Antwortenkatalog

Vergabestelle:Betrieb für Bau und Liegenschaften Mecklenburg-Vorpommern
Maßnahme:Herrichtung Geb.2 für SanUstgZ und VersZ TRUKFT Tollense Kaserne
Vergabe:Innentüren - Trennwände
Vergabe-Nr:19E0065N

Inhalt: »LV – Pos. 01.04.0001

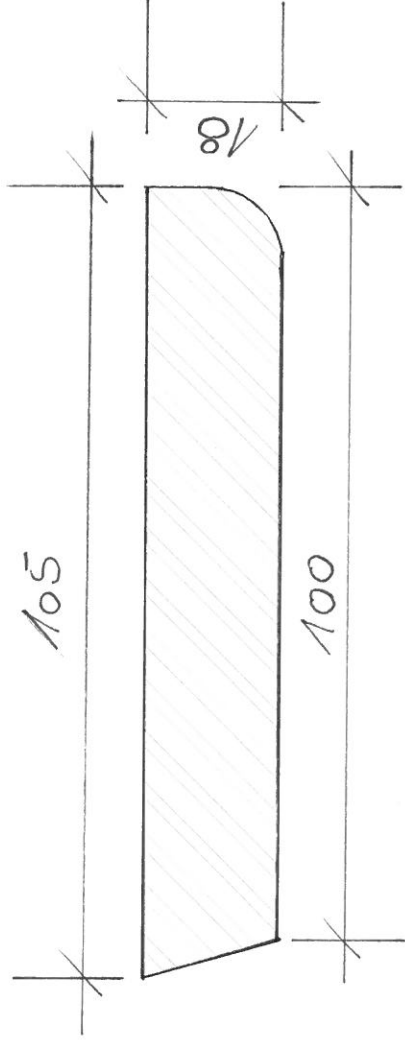
In dieser LV Pos. heißt es: Bänder: je 3 filigrane Rollbänder aus Edelstahl

Es handelt sich hierbei um eine Schiebetür. Wie soll hier angeboten werden?«

Inhalt: »siehe Änderungspaket 1 vom 27.02.2019.«
